Asunto: Observaciones al EsIA Categoría II del Proyecto ***“ESTUDIO, DISEÑO, DESARROLLO DE PLANOS Y CONSTRUCCION DE LA PRIMERA ETAPA DE LA AMPLIACION DEL CAUCE DEL RIO JUAN DÍAZ, CORREGIMIENTO DE JUAN DÍAZ, DISTRITO DE PANAMÁ, PROVINCIA DE PANAMÁ”***.

INFORME TÉCNICO DE EVALUACIÓN (DAPB-0051-2020)

INFORME TÉCNICO DICOMAR No. 031-2020
Estudio de Impacto Ambiental Categoría II
“ESTUDIO, DISEÑO, DESARROLLO DE PLANOS Y CONSTRUCCION DE LA PRIMERA ETAPA
DE LA AMPLIACION DEL CAUCE DEL RIO JUAN DIAZ, CORREGIMIENTO DE JUAN DIAZ
DISTRITO DE PANAMA, PROVINCIA DE PANAMÁ”

**INFORME DE REVISIÓN Y CALIFICACIÓN DE ESTUDIO DE IMPACTO
AMBIENTAL (E.I.A.)**

(Fig. 3) En esta imagen podemos observar donde realizamos el punto de encuentro el Cuartel de Policía Santa María, realizamos el recorrido señalado en rojo, paralelo al río Juan Díaz.

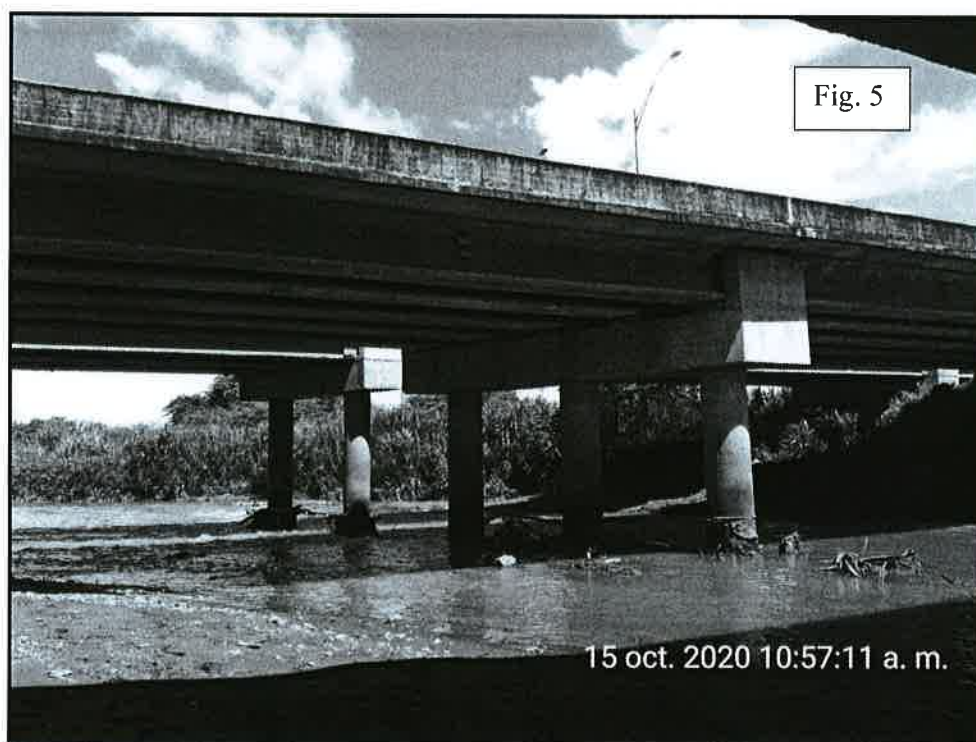
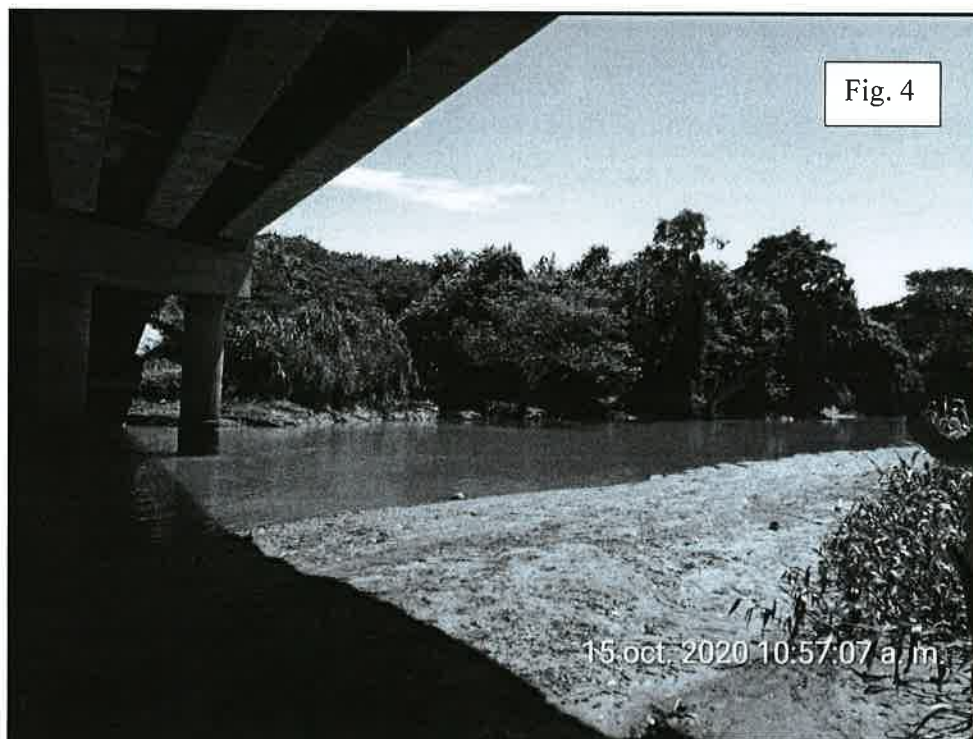
Dentro del Estudio de Impacto Ambiental presentado **ESTUDIO, DISEÑO, DESARROLLO DE PLANOS Y CONSTRUCCIÓN DE LA PRIMERA ETAPA DE LA AMPLIACIÓN DEL CAUCE DEL RÍO JUAN DÍAZ CORREGIMIENTO DE JUAN DÍAZ DISTRITO DE PANAMÁ, PROVINCIA DE PANAMÁ**, se hace mención del alcance del proyecto en cuanto a limpieza, profundización del río Juan Díaz y específicamente el trabajo a realizar de revestimiento de talud y fondo específicamente bajo el puente del Corredor Sur sobre el río Juan Díaz; sin embargo, se hace mención sobre la conformación de taludes (solo en caso de ser necesarios y si la vegetación lo permite), por lo cual es necesario especificar las secciones donde será necesaria esta actividad, presentar inventario de vegetación existente en estas sección y especificar los trabajos a realizar.

También se observó una alcantarilla de gran dimensión que descarga en el río Juan Díaz y en donde se observa un socavamiento en esta sección.

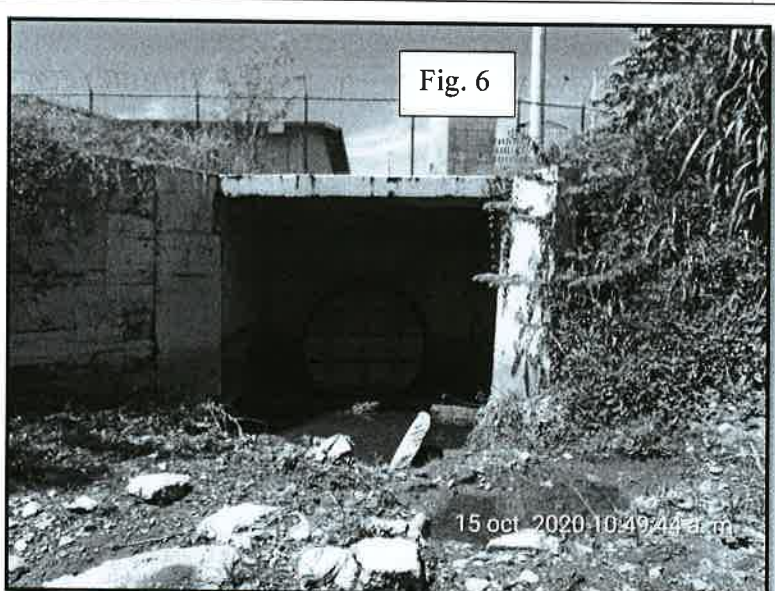
(Fig. 4 y 5) En ambas imagenes tomadas desde el río Juan Díaz hacia el puente del Corredor Sur, observamos la cantidad de sedimentos presente a ambos lados del cauce del río, restos de vegetación arborea, también se visualizó los trabajos que se han realizado en los taludes del puente que han cedido con el pasar de los años.

(Fig. 6 y 7) En estas imágenes observamos la alcantarilla señalada en la (Fig. 3), la cual arrastra sedimentos y socava el terreno en esta sección en colindancia con el río Juan Díaz.

(Fig. 16) En esta imagen nos encontrabamos con el concesionario de esta sección del embarcadero, con la finalidad de informar sobre la inspección que se estaba realizando, para luego visitar el área de la desembocadura del río Juan Díaz denominada la playita.

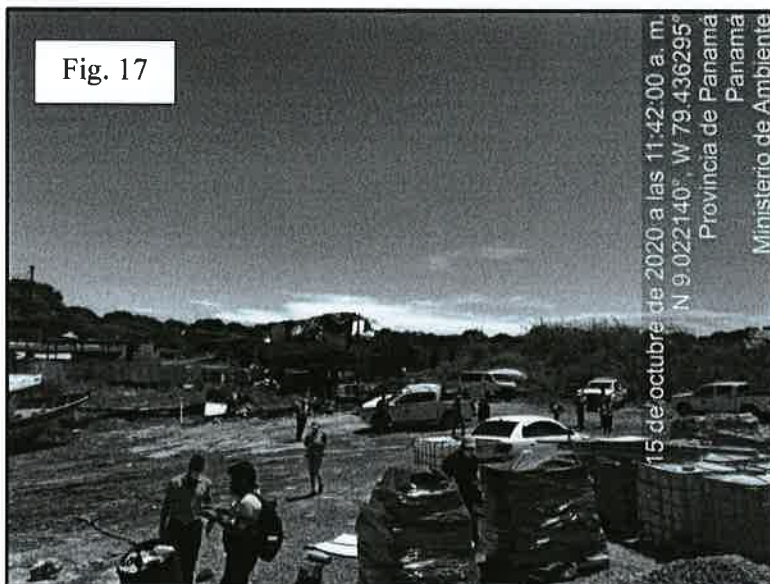
Dentro del Estudio de Impacto Ambiental del proyecto denominado **ESTUDIO, DISEÑO, DESARROLLO DE PLANOS Y CONSTRUCCIÓN DE LA PRIMERA ETAPA DE LA AMPLIACIÓN DEL CAUCE DEL RÍO JUAN DÍAZ CORREGIMIENTO DE JUAN DÍAZ DISTRITO DE PANAMÁ, PROVINCIA DE PANAMÁ**, se menciona en al aspecto socioeconómico que: “...las áreas donde se llevarán a cabo actividades para la ejecución del proyecto de limpieza del cauce se define como de uso urbano (viviendas unifamiliares, comercios, oficinas públicas y privadas, colegios, etc.)...”; sin embargo, la cobertura de este proyecto inicia desde el puente en el Corredor Sur sobre el río Juan Díaz hasta su desembocadura, donde la población más cercana se encuentra en Ciudad Radial, Urbanización Anyansi y Residencial Santa Inés, adicional de las actividades que se realizan

en el embarcadero; no obstante, el aspecto socioeconómico presentado no detalla ni menciona las actividades del embarcadero, ni su aplicación de encuestas y/o entrevistas en esta área.
